**Direction
départementale
des territoires
et de la mer
du Var**

**Rapport du service instructeur
de la procédure au titre de la loi sur l'eau de l'autorisation environnementale
(1° de l'article L. 181-1 du code de l'environnement) relative la création d'une
zone d'aménagement mixte « Parc Fray Redon – Centre de vie »,
sur la commune de Rocbaron**

Dossier : n° 83-2017-00289 / A 500

Pétitionnaire : SARL ZATTFINANCES, représentée par Monsieur Franck ZATTERA

Pièce 3 : tableau 16 page 122 du dossier d'autorisation environnementale sur la compatibilité du projet avec le PGRI du Bassin Rhône-Méditerranée.

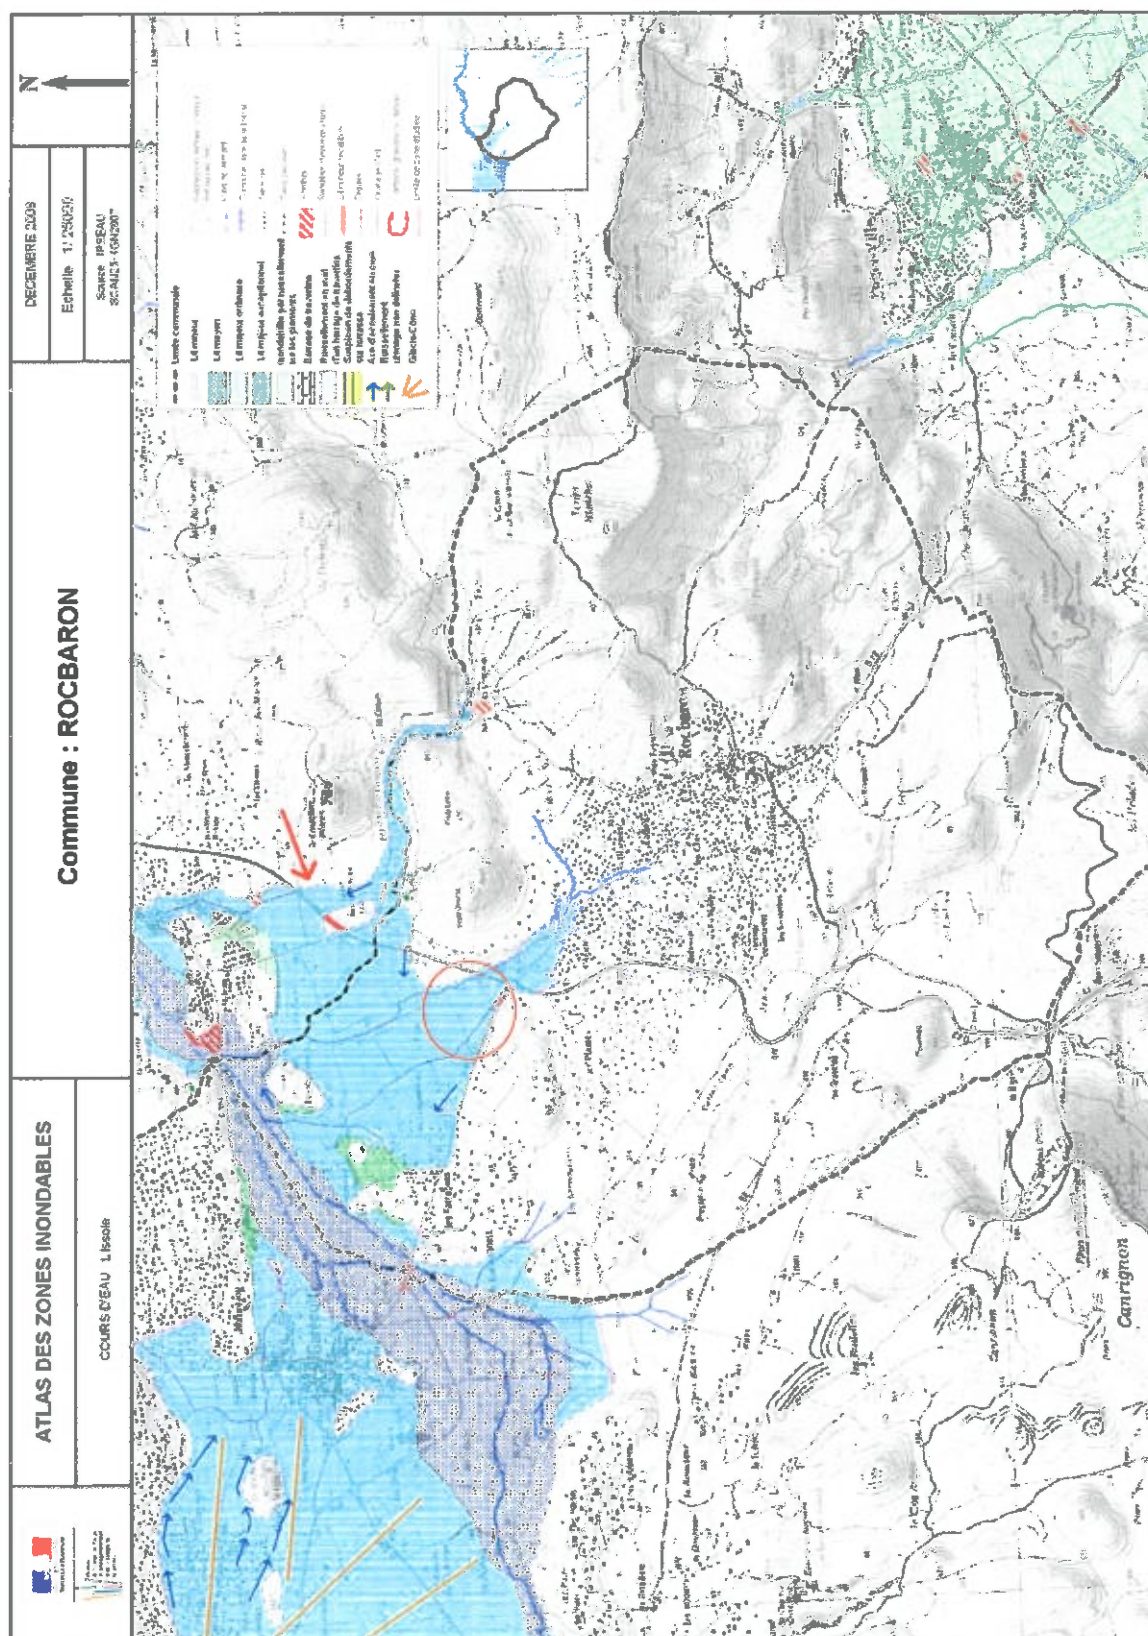
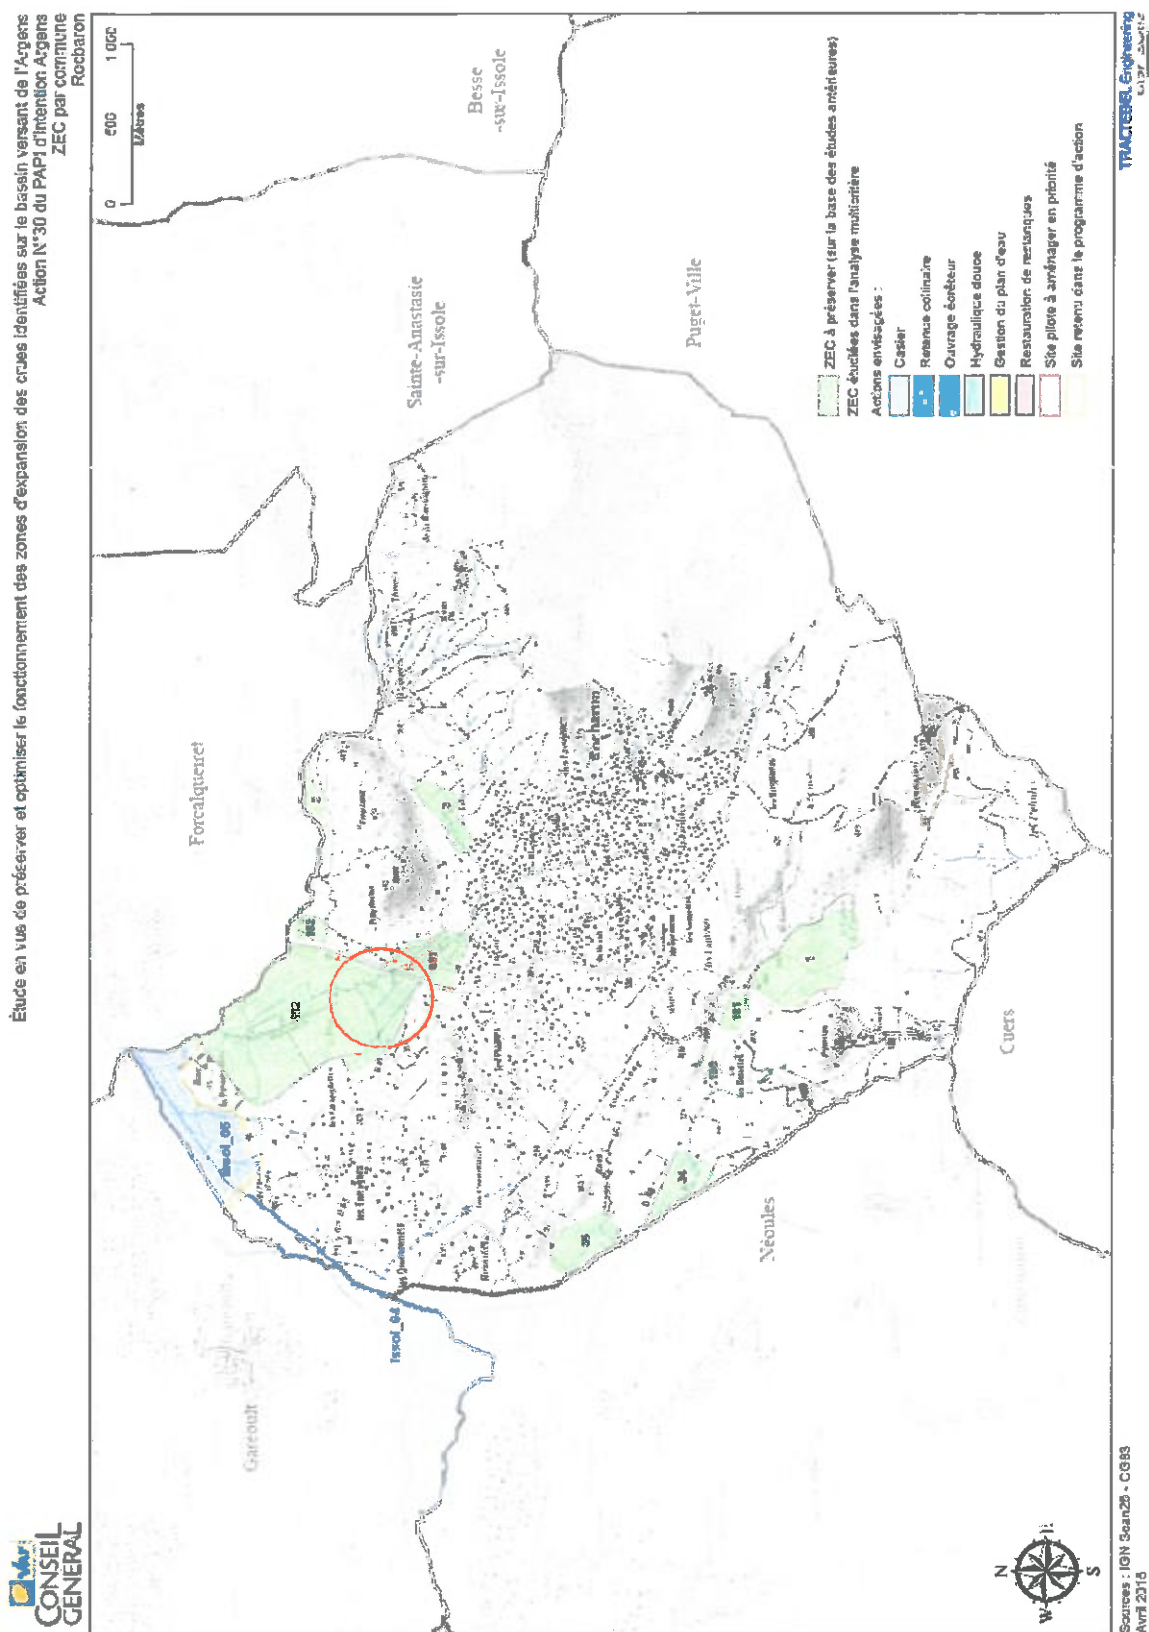
Lors du 2^e dépôt, un tableau sur la compatibilité du projet avec le PGRI a été joint [Pièce 3 : tableau 16 page 122 du dossier d'autorisation environnementale]

Ainsi, il n'est pas exact de considérer, comme il est mentionné dans l'analyse de la compatibilité du projet, que ce dernier « *se situe dans un espace non inondable (grâce aux aménagements hydrauliques de la phase 1)* ».

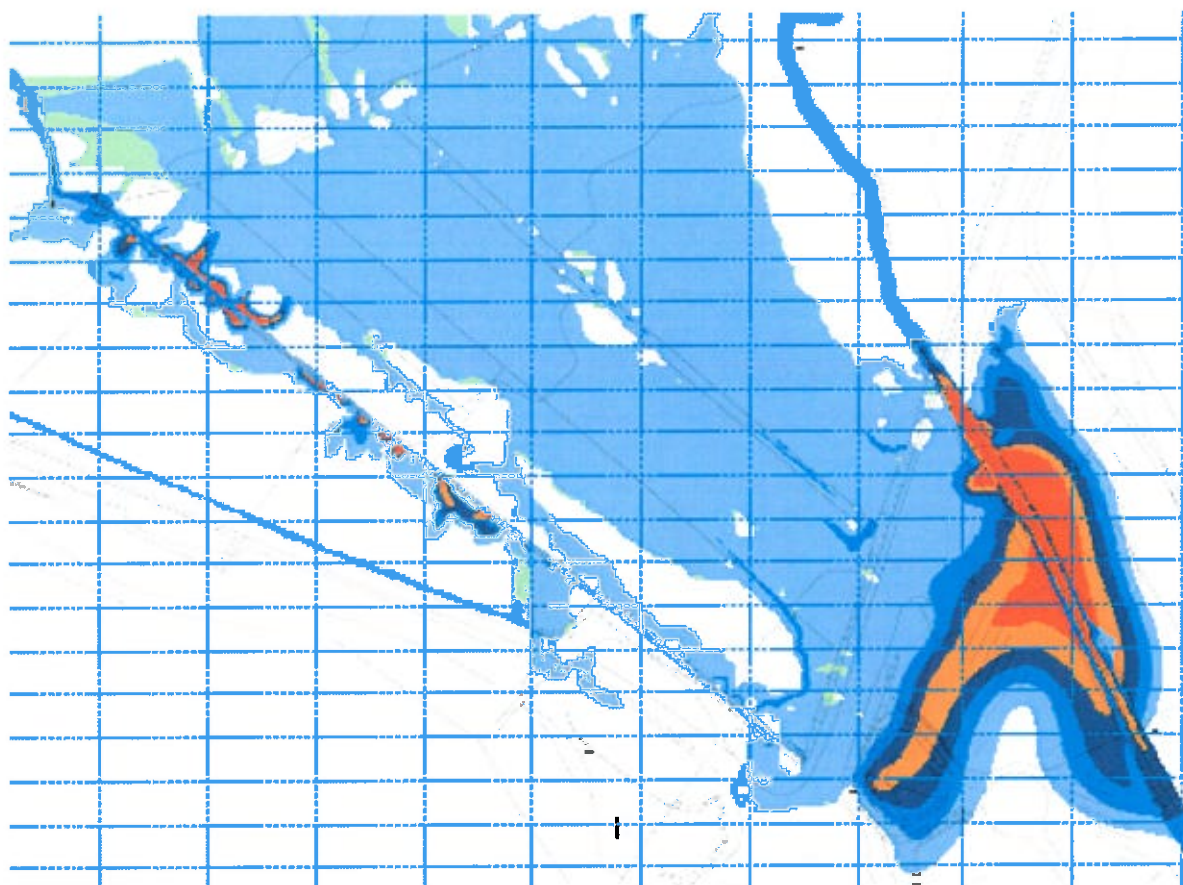
Cette vaste zone de 98,5 ha, dont l'assiette du projet constitue environ 15 %, a été identifiée comme zone d'expansion des crues (ZEC) à préserver [pièce 5] dans le cadre du programme d'actions de prévention des inondations (PAPI) d'intention à travers l'action 30, phase 1 [TRACTEBEL Engineering, 12 décembre 2014] visant à préserver et optimiser le fonctionnement des zones d'expansion des crues identifiées sur le Bassin Versant de l'Argens.

Pièce 6 : Extrait de l'étude hydrogéomorphologique (PPRI en cours – hors dossier AE)

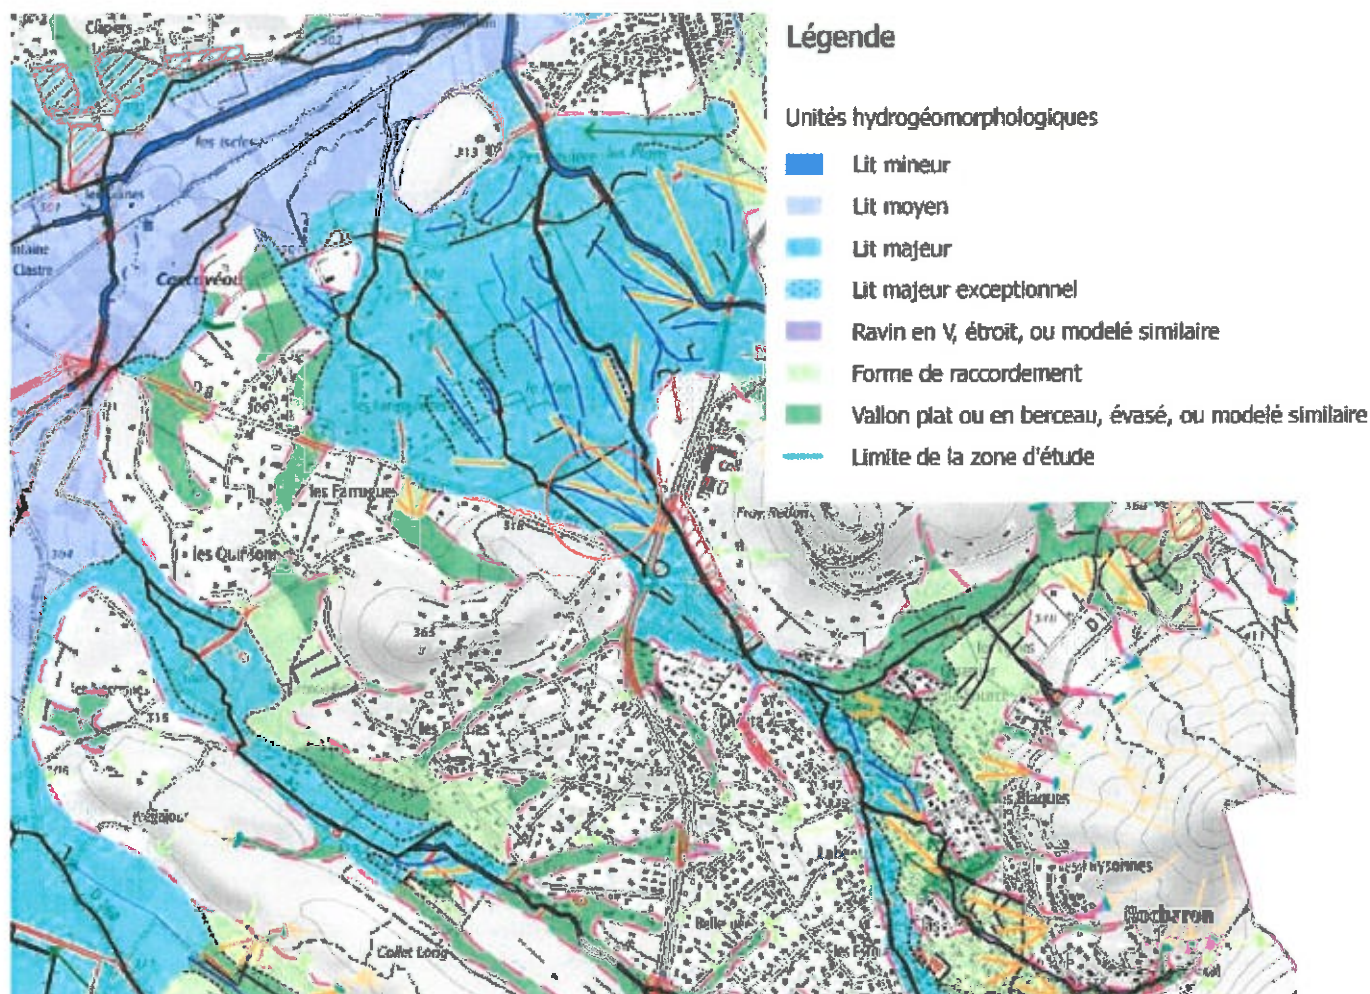
L'étude hydrogéomorphologique, en cours dans le cadre du PPRI prescrit sur la commune rappelle le contexte général du secteur d'étude [pièce 6 : extrait de la cartographie hydrogéomorphologique sur le secteur de Fray Redon] :

- Une zone fortement aménagée correspondant à la ZAC de Rocbaron (à l'est ou amont de la RD43) où le lit mineur de la Pesseguère est recalibré et présence de la plaine alluviale qui commence à s'élargir mais qui est barrée par le remblai de la RD 43. Les eaux passent au-dessus au niveau du rond-point ;
- Au débouché des collines, en aval de la RD 43, ce secteur, qui est celui de l'assiette du projet de centre vie de Fray Redon, correspond au sommet d'un cône formé par la Pesseguère, et qui s'étend sur tout le secteur du Plan. **Il s'agit d'un secteur de débordements privilégiés, de champ d'expansion des crues naturel.** Les débordements se font préférentiellement en rive gauche puis se dirigent vers le secteur des Farigoulettes.
- Le secteur des Farigoulettes correspondant à un point bas au pied du cône de la Pesseguère.
